**MRAe**

**Avis**

**Implantation d'un parc éolien « Bois de la Londe », composé  
de cinq aérogénérateurs, sur les communes de Bracquetuit,  
Etampuis et Grigneuseville (76)**

N° MRAe 2022-4456

Part de visibilité ajoutée du projet de parc éolien Bois de la Londe (Source : étude d'impact, page 315)

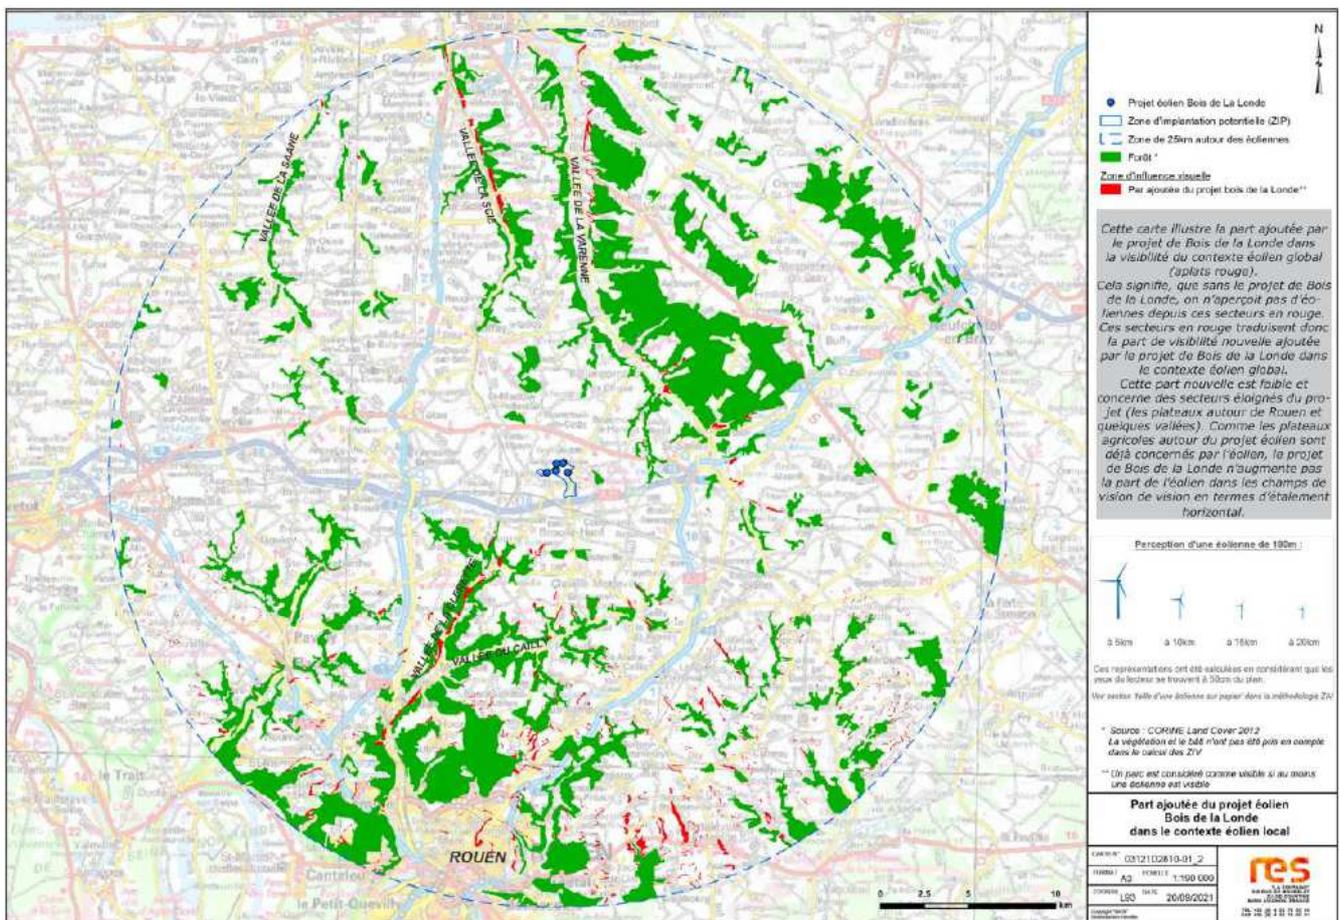
Des impacts paysagers modérés, modérés à forts et forts ont été relevés pour 13 des 41 points de vue, tous situés dans l'aire d'étude immédiate ou dans l'aire d'étude rapprochée. L'impact cumulé du projet avec les autres parcs éoliens est également qualifié par le maître d'ouvrage pour chaque point de vue

faisant l'objet d'un photomontage. Cependant, cette qualification n'est pas expliquée. En particulier, l'autorité environnementale note que pour le point de vue n° 9 portant sur le hameau Biennais, le maître d'ouvrage attribue un niveau d'impact fort au projet seul mais modéré en prenant en compte les impacts cumulés du projet avec les autres parcs éoliens.

Figure 3: Localisation des photomontages réalisés et synthèse des impacts paysagers du projet (source : p. 426 de l'étude d'impact)

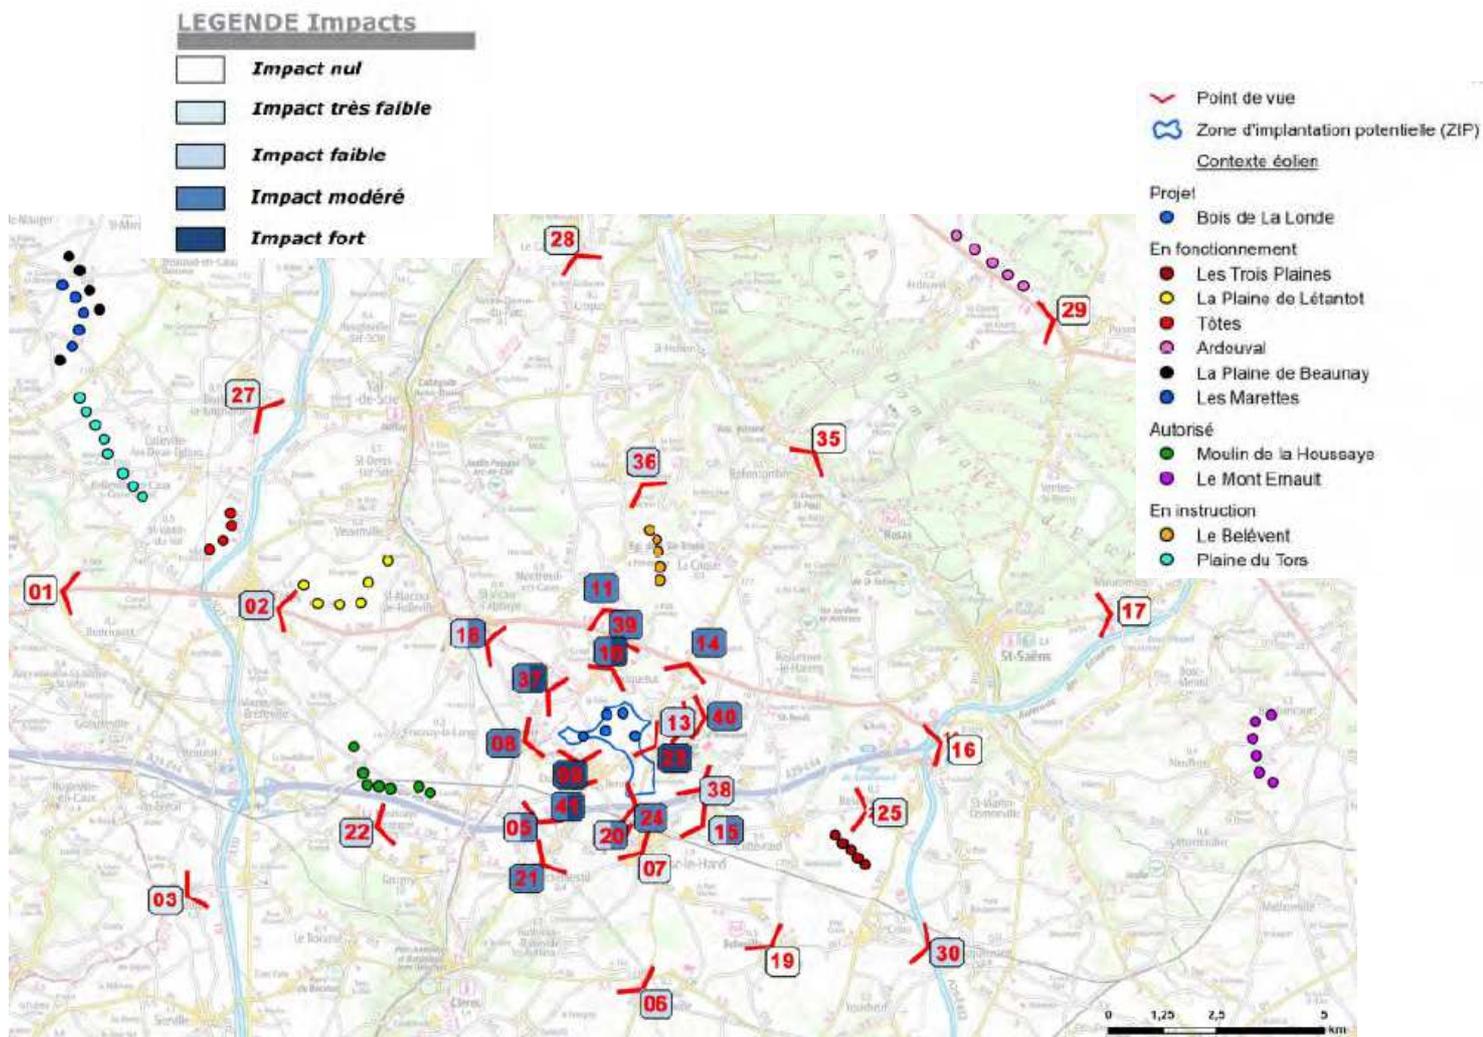
***L'autorité environnementale recommande de justifier la qualification des impacts paysagers cumulés du projet et des autres parcs éoliens situés dans l'aire d'étude éloignée. Elle recommande également de compléter l'étude de saturation visuelle par encerclement en analysant l'impact visuel du projet de manière plus spécifique pour les hameaux des Fourches et de La Folie. Enfin, elle recommande d'ajouter une coupe topographique permettant de visualiser le potentiel effet de surplomb des éoliennes par rapport à l'est du village de Grigneuseville.***

***L'autorité environnementale recommande de compléter l'analyse des impacts paysagers de la physiono-  
mie générale du parc afin de démontrer que la variante retenue prend en compte les caractéristiques du  
paysage dans lequel le projet s'inscrit ainsi que les parcs éoliens existants ou en projet.***
